Fakultní nemocnice Královské Vinohrady
REKONSTRUKCE STÁVAJÍCÍCH PROSTOR ONKOLOGIE

ZMĚNOVÝ LIST

List č.: ZL 04

Datum: 15. 07. 2025

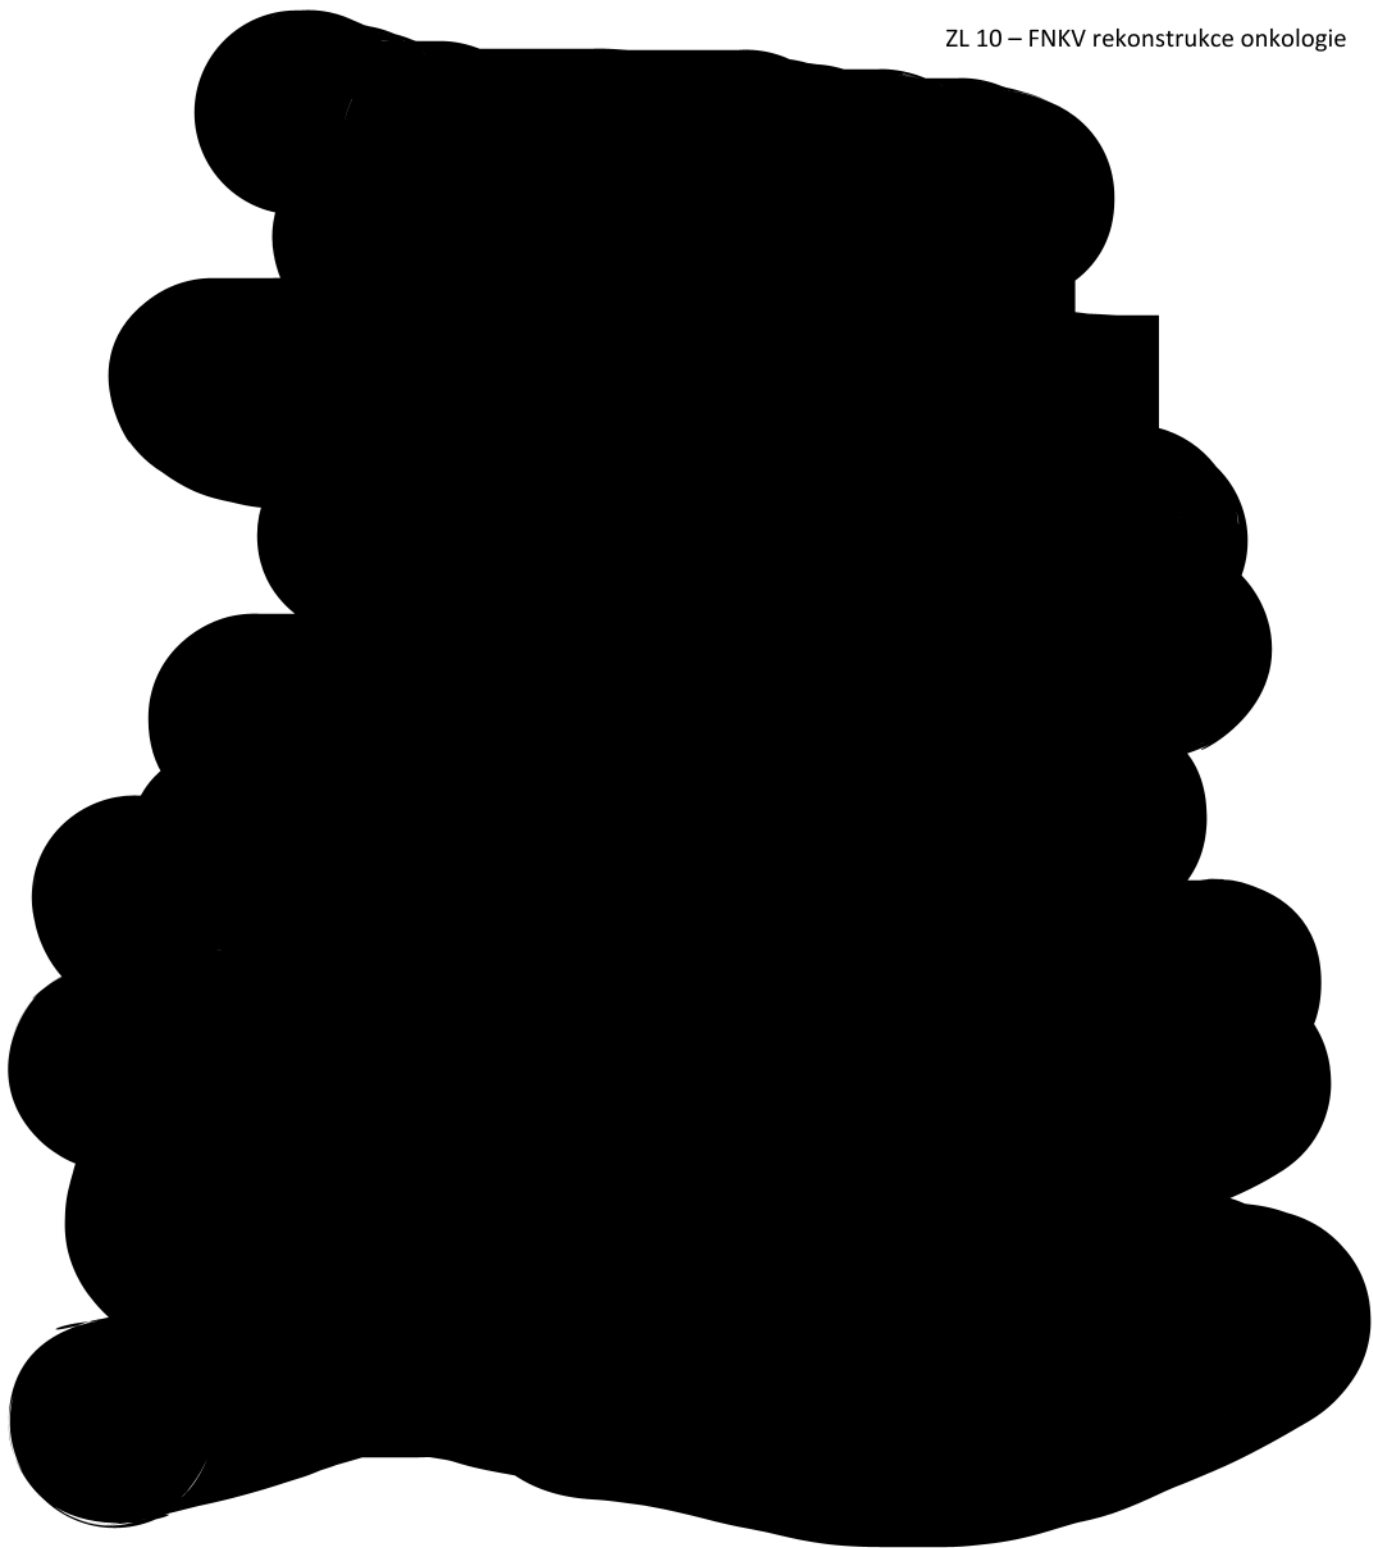
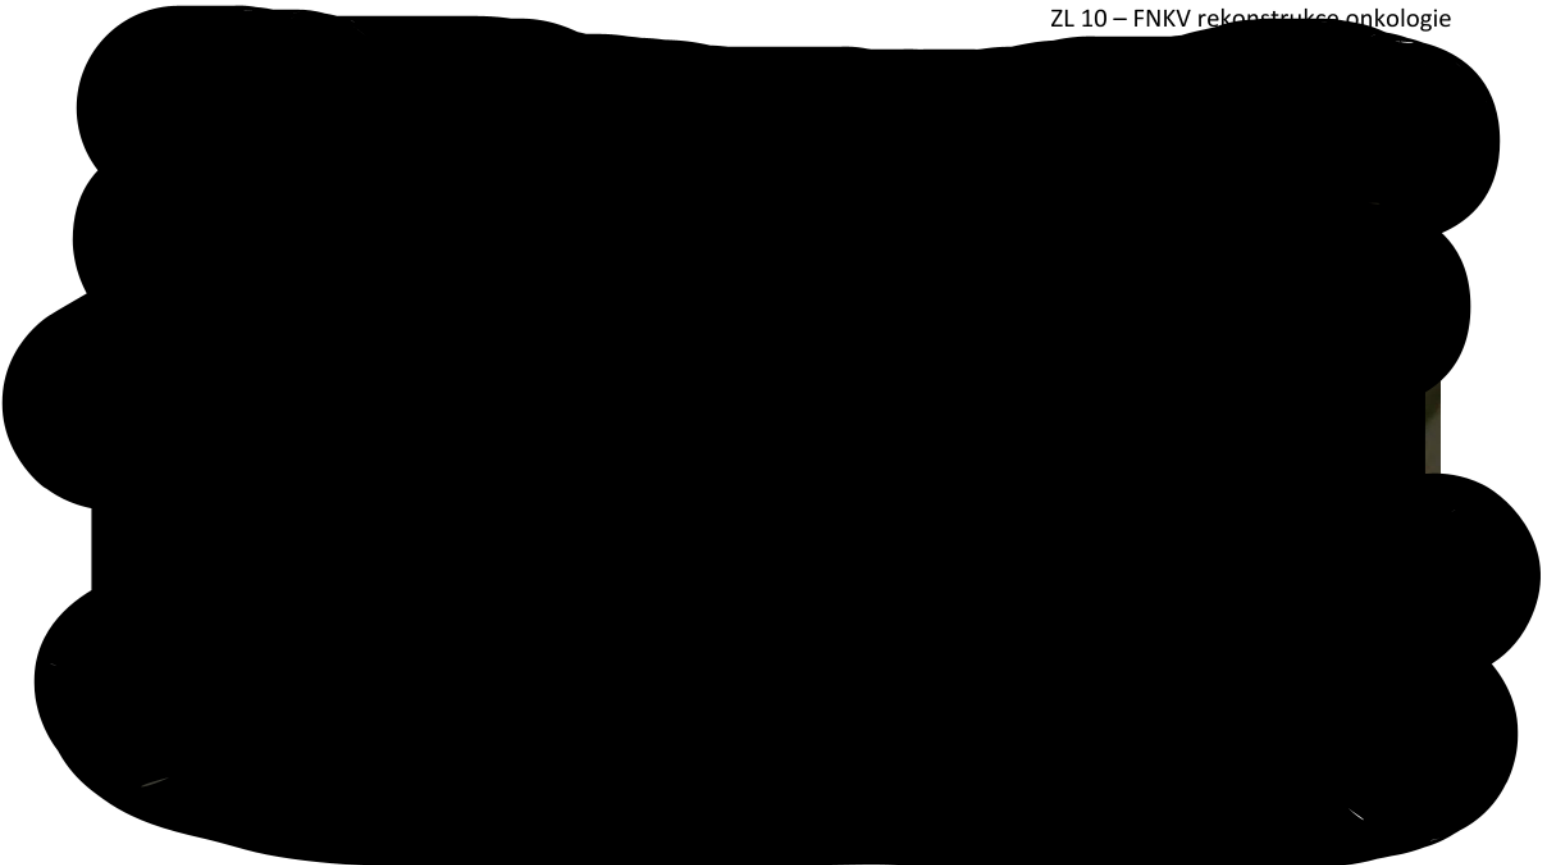
Po provedení průzkumné sondy do stávajícího podhledu na schodišti bylo zjištěno, že vzhledem k havarijnímu stavu táhel zavěšeného podhledu a vzniklé průhybu podhledu je zapotřebí ho vybourat. Jednalo o betonovou mazaninu vyztuženou rabinovým pletivem a táhly vnesenými do střešní konstrukce. K provedení vybourání stávajícího podhledu v havarijním stavu byl dán pokyn technickým dozorem stavebníka v rámci KD č. 32 konaného dne 29. 10. 2025.

- dozdivka stěny schodiště od úrovně podhledu po stopní konstrukci (viz foto č. 2), jelikož schodiště je jeden požární úsek
- zapravení stěn od úrovně podhledu po stropní konstrukci
- zhotovení podhledu s požární odolností vč. tepelné izolace

Změnový list také obsahuje také práce spojené s podepřením stropní konstrukce pro zhotovení prostupů střešním pláštěm pro požární světlík a pro potrubí VZT (vydána revize č. 02 projektové dokumentace, části 1.2 Stavebně konstrukční řešení, č. výkresu 04 – Zajištění nových otvorů). V prostoru strojovny VZT a v přilehlé chodbě došlo také k podchycení a ubourání stávajícího podhledu, aby bylo možné osadit ocelovou konstrukci vynášející střešní plášť.

Vzhledem k náročnosti a výšce bylo zapotřebí postavit v prostoru schodiště prostorové lešení a následně po provedení všech prací přestukovat a vymalovat všechny stěny schodiště a provést úklid.
